Контрольная форма обследования доступности приоритетных объектов и услуг социальной инфраструктуры для инвалидов и других МГН.

Наименование объекта: Муниципальное бюджетное общеобразовательное учреждение средняя общеобразовательная школа №17 им. В.Н. Новикова Тырминского сельского поселения Верхнебуреинского муниципального района Хабаровского края (МБОУ СОШ №17)

Адрес: 682050, Хабаровский край Верхнебуреинский район п. Тырма, ул. Октябрьская, д. 12

Дата обследования: 05.08.2022 г.

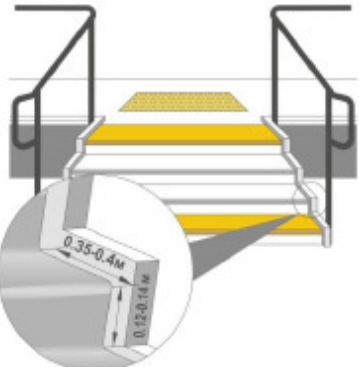
1.28	Выделяемые места должны обозначаться знаками, принятыми на поверхности покрытия стоянки и продублированы знаком на вертикальной поверхности (стене, столбе, т.п.) расположенным на высоте не менее 1,5 м.	<input type="checkbox"/> Нет Осмотр <input type="checkbox"/> Нет Измерение:	 <p>The diagram shows a vertical signpost. At the top is a blue square sign with a white 'P'. Below it is a white rectangular sign with a blue wheelchair symbol. A vertical arrow on the right indicates the height from the ground to the bottom of the wheelchair sign is greater than 1.5m (>1.5м).</p>	Знаков нет	Привести в соответствие

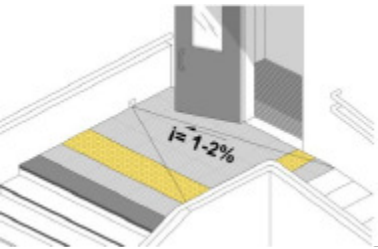
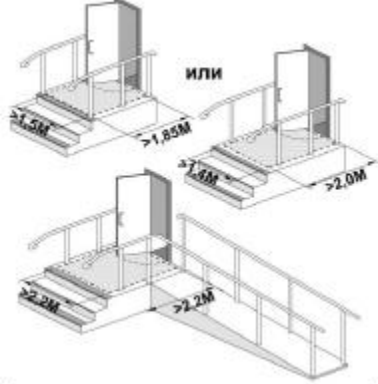
2.1.	Доступен ли главный вход в здание? Если главный вход недоступен, имеется ли другой доступный вход?	<input type="checkbox"/> Да Осмотр.			
2.2.	Оборудованы ли доступные входы знаками доступности? Имеется ли устройство для вызова персонала? Кнопка вызова не выше 0,8 м от уровня пола	<input type="checkbox"/> Нет Осмотр: <input type="checkbox"/> Да Осмотр: Измерение	 	Знаков доступности нет	- Привести в соответствие

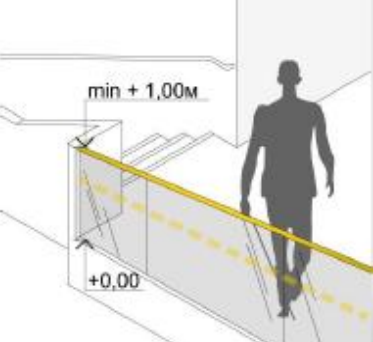
двери со стороны защелки «от себя» не менее 0,3м, «к себе» не менее 0,6 м.	<input type="checkbox"/> Да			
2.28	<p>Грязезащитное покрытие должно быть на уровне нулевой отметки пола.</p> <p>Если это невозможно – грязезащитное покрытие должно быть закреплено на поверхности пола.</p>	<input type="checkbox"/> Нет Осмотр: <input type="checkbox"/> Да		Грязезащитное покрытие не закреплено на поверхности пола	Не соответствует требованиям

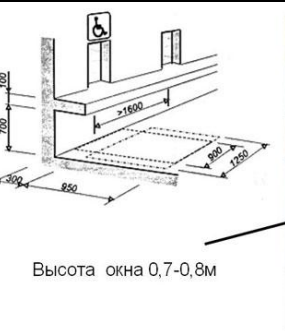
3.15	Ребро ступени должно иметь закругление радиусом не более 0,05 м	<input type="checkbox"/> Да			Соответствует требованиям
3.16	Бортики на боковых краях ступеней высотой не менее 0,02 м.	<input type="checkbox"/> Да		Бортиков нет	Соответствует требованиям
3.17	При отсутствии лифтов ширина марша лестницы должна быть не менее 1,35 м.	<input type="checkbox"/> Нет Измерение: 1,24 м			Техническое решение не возможно
